Assunto: **Processo de Licenciamento Único Ambiental N.º PL20251023010609**
Michel Paiva, Ida (513299009)
Michel Paiva (APA05207923)
Decreto-Lei n.º 75/2015, de 11 de maio
Pedido de Elementos Adicionais

No âmbito do processo de Licenciamento Único Ambiental (LUA) do estabelecimento Michel Paiva – PL20251023010609, submetido no módulo LUA em SILiAmb, solicitam-se os elementos adicionais identificados pela(s) entidade(s) licenciadora(s) no domínio de ambiente.

FIGURA 3 - Vista aérea com a distância aproximada entre o local da pretensa captação de água (a vermelho) e da instalação (a verde).

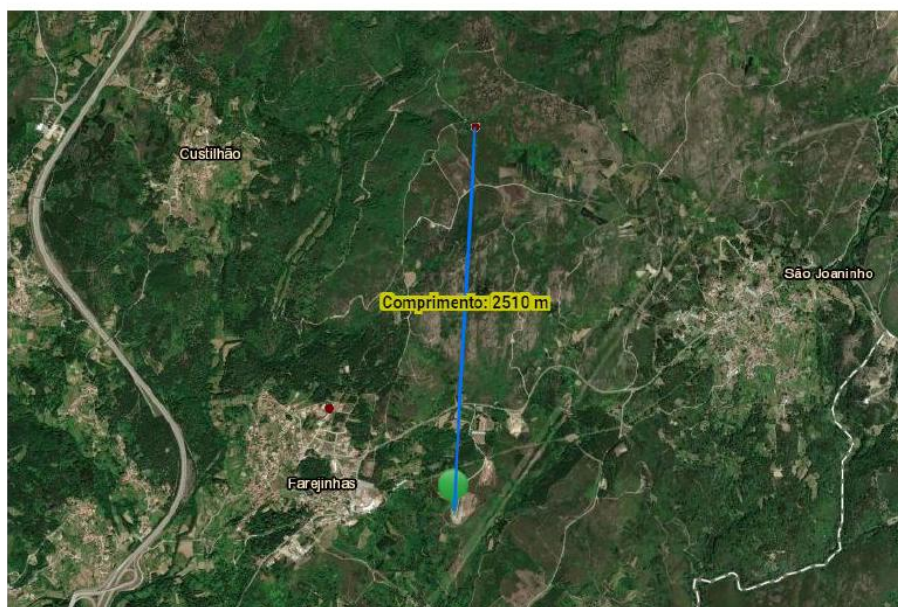
47. Esclarecer quanto ao registo de uma captação de águas subterrâneas fora da área do projeto para o Estudo de Impacte Ambiental (a cerca de 2 500 metros), bem como descrever a tipologia de transporte da água ou necessidade de construção de infraestruturas (ver **FIGURA 3** do presente documento);
